Oggetto: Osservazioni al preliminare di PUC – Piano Urbanistico Comunale (redatta in conformità alle previsioni di cui all'art.2, co.4, Regolamento regionale 5/2001) ed il rapporto preliminare (redatto in conformità alle previsioni di cui all'art.13 del D.Lgs.152/2006) adottati con delibera di Giunta Comunale n.46 del 28/07/2015. - Art. 7 del Regolamento n. 5/2011 - OSSERVAZIONI AL PIANO adottato con D.G.C. n. 70 del 18 maggio 2018

Il sottoscritto arch. Brancati Tommaso, nella qualità di presidente dell'APCA formula le seguenti osservazioni al preliminare di PUC così come in oggetto.

Elaborato
URB-P
11

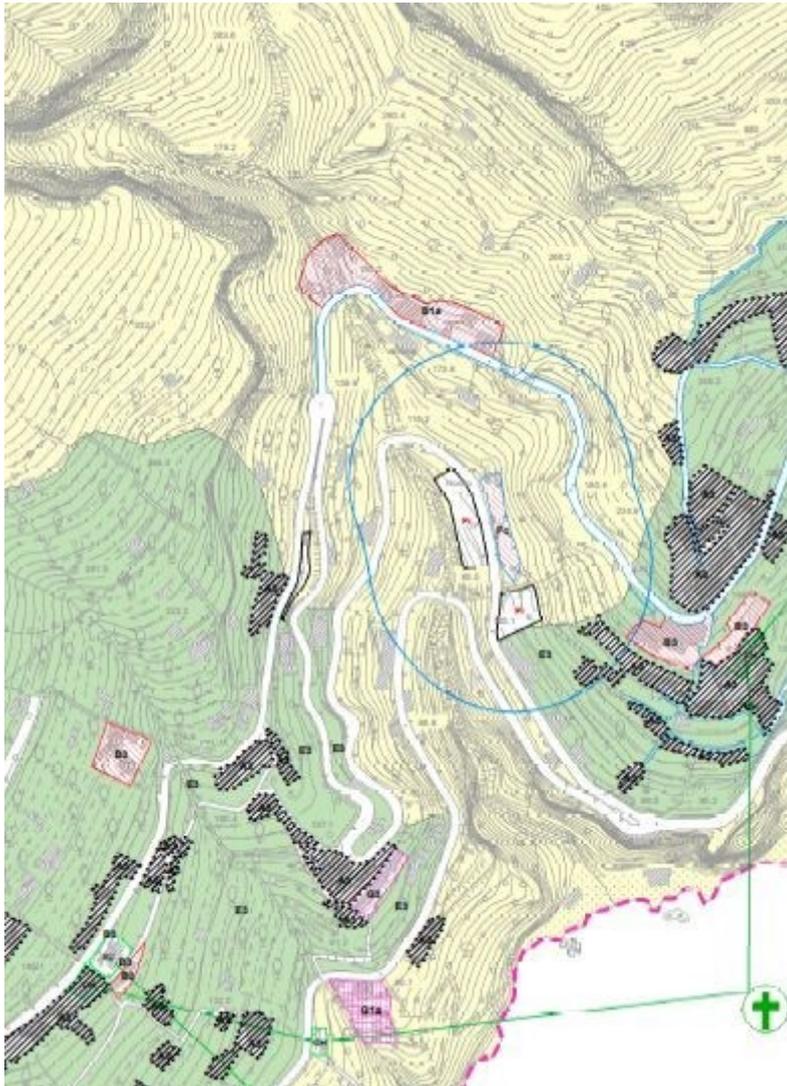
-Errore cartografico, inerente la mancata indicazione della zona 1B del PUT nel Vallone del Bivio di Pogerola, errore già segnalato nella consultazione con i cittadini del 33/03/2016:

Elaborato URB-P 11	Territorio Comunale	Scala 1:5.000
--	----------------------------	-------------------------

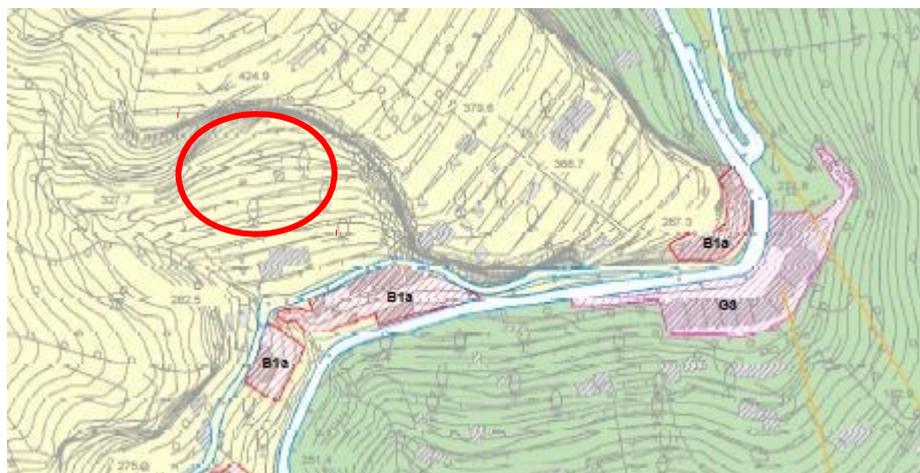
2) Errore cartografico, inerente la mancata indicazione del cimitero di pogerola

Elaborato URB-A 15	Dotazioni esistenti. Sistema della mobilità (§ 3.3 delle Linee guida per la costruzione del Quadro Conoscitivo dei P.U.C.)	Scala 1:5.000
--	--	-------------------------

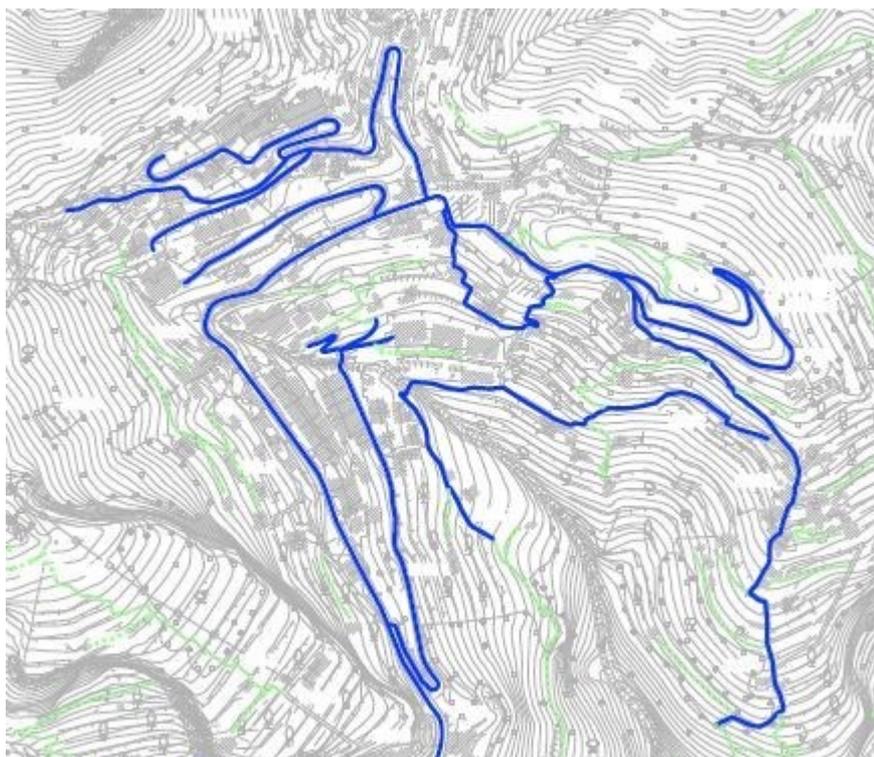
3) Errore cartografico, inerente la non corretta indicazione di strade carrabili e pedonali

A titolo di esempio, nell'abitato di Poggerola non risulta indicata l'esistente strada carrabile di Sopramare, a Vettica non risulta il completamento della strada carrabile esistente per Monterosso, ma risultano indicate come strade carrabili numerose gradinate pubbliche, anche a forte pendenza, a titolo esemplificativo si segnala la gradinata che porta alla frazione di Madonna del Rosario indicata come carrabile. L'errore comunque è ripetuto per tutto il territorio.

Elaborato URB-P 11	Territorio Comunale	Scala 1:5.000
----------------------------------	----------------------------	-------------------------

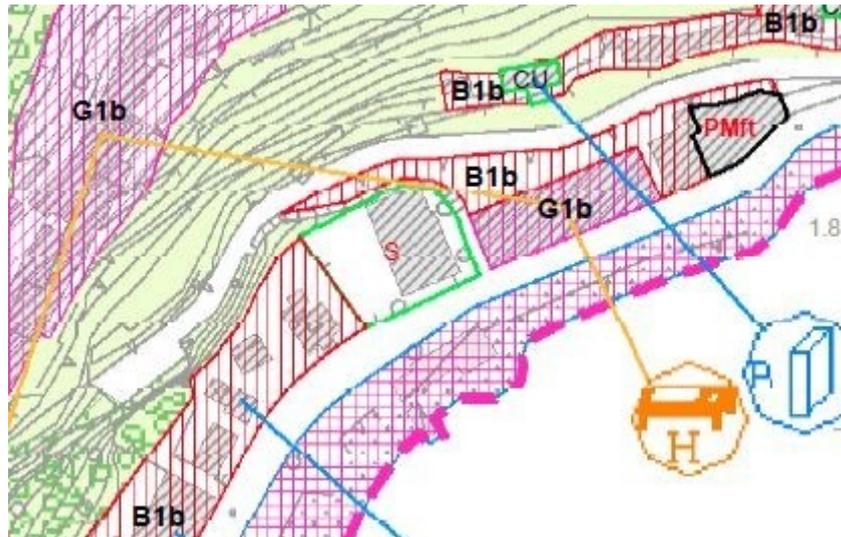
5) errore cartografico, errata indicazione di previsione

Allo scrivente risulta che l'immobile e l'area, di proprietà demaniale, risulta essere stato ristrutturato per adibirlo a sede della Guardia di Finanza.

Elaborato URB-P 11	Territorio Comunale	Scala 1:5.000
----------------------------------	----------------------------	-------------------------

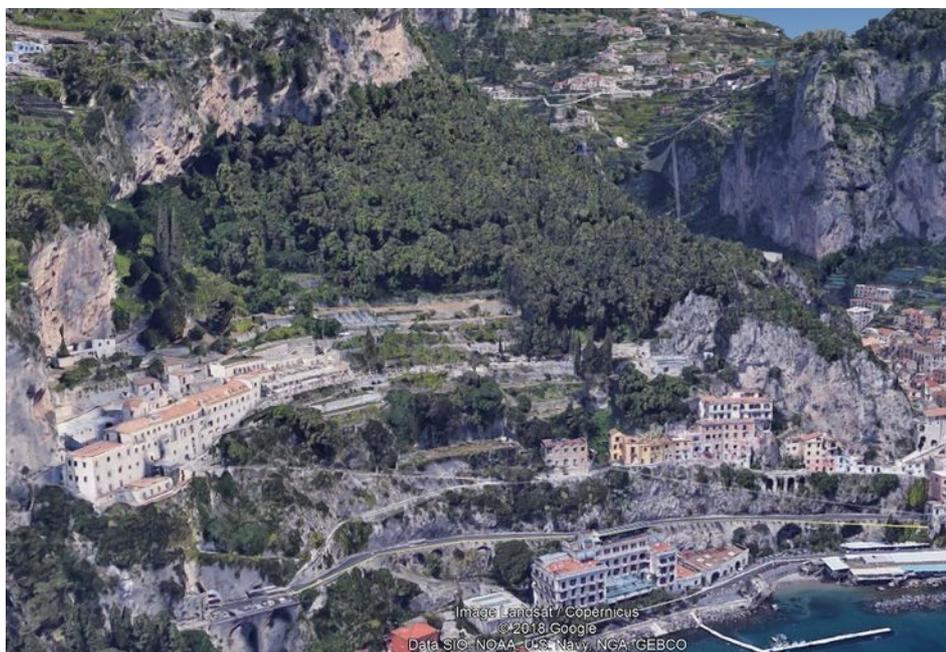
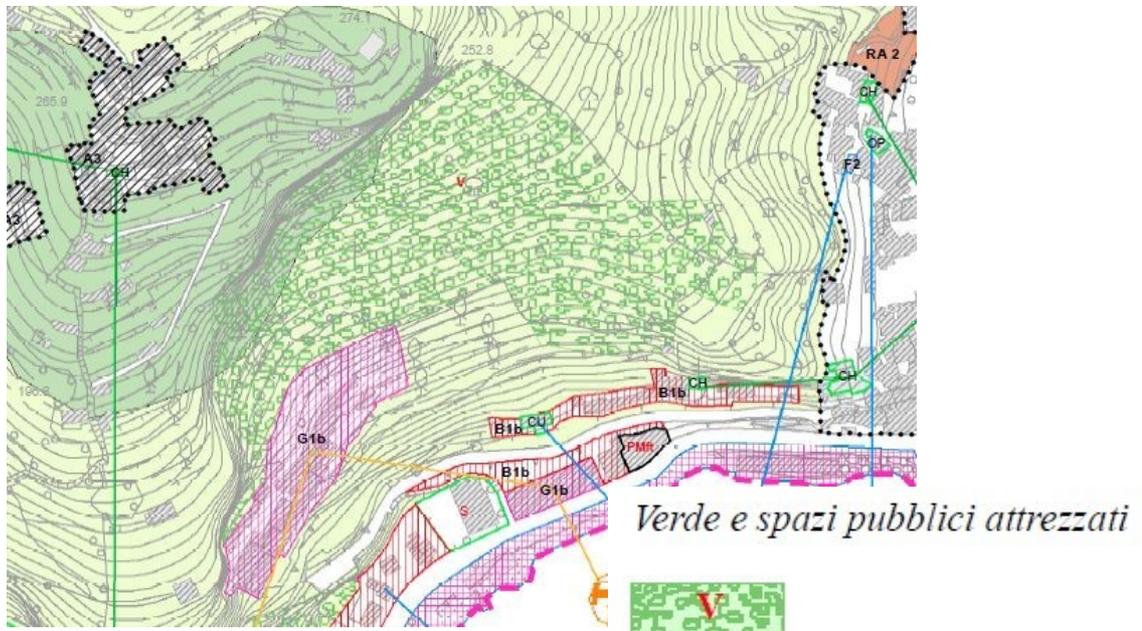
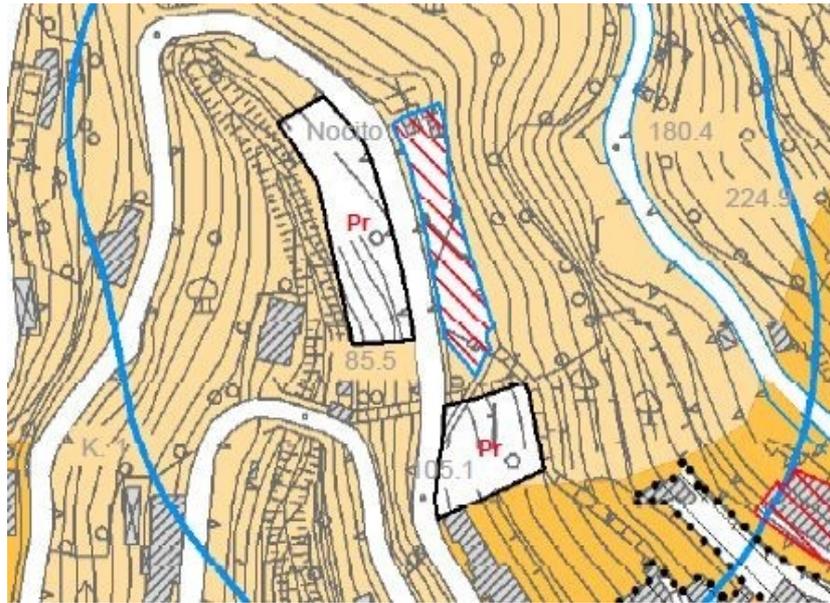
7) Osservazione inerente l'individuazione di aree a verde attrezzato

Considerato che i terrazzamenti al di sotto dell'area boscata individuata come Verde e spazi pubblici attrezzati, sono di proprietà comunale, si chiede di stralciare tale area in quanto risulta palesemente impervia.

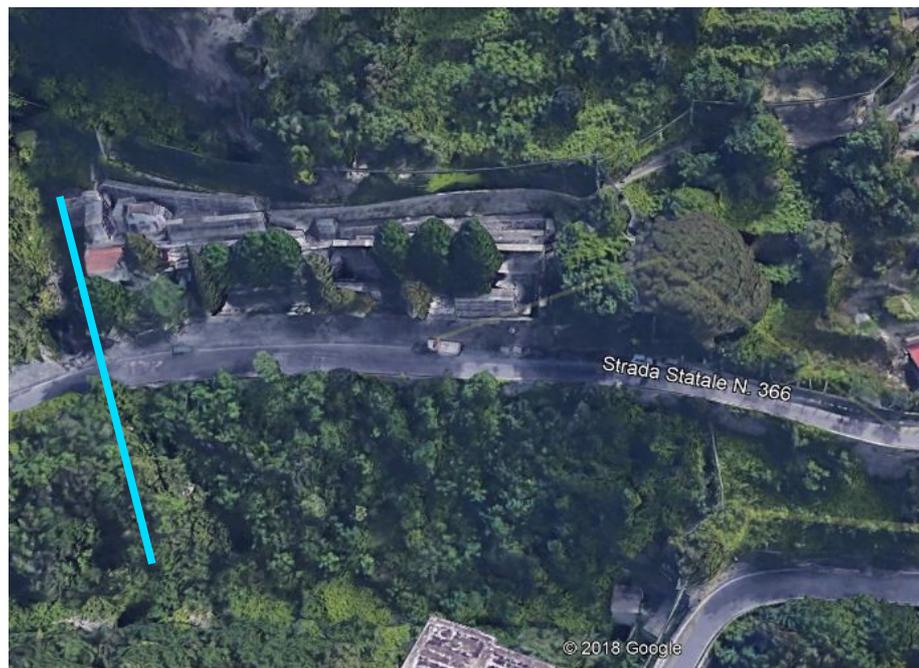
7) Osservazione inerente la previsione di parcheggi in aderenza al cimitero di Vettica –

Nelle NTA Art. 76 – Fasce di rispetto – all'interno delle fasce di rispetto dei cimiteri sono ammessi, i parcheggi pubblici alberati al servizio del cimitero. Considerato che sono stati previsti parcheggi del tipo a raso, si chiede come questi possano essere realizzati data la forte acclività dei luoghi. Si chiede inoltre se detti parcheggi, da realizzarsi solo come contenitori anche interrati, sia in contrasto con in vincolo stesso di fascia di rispetto cimiteriale
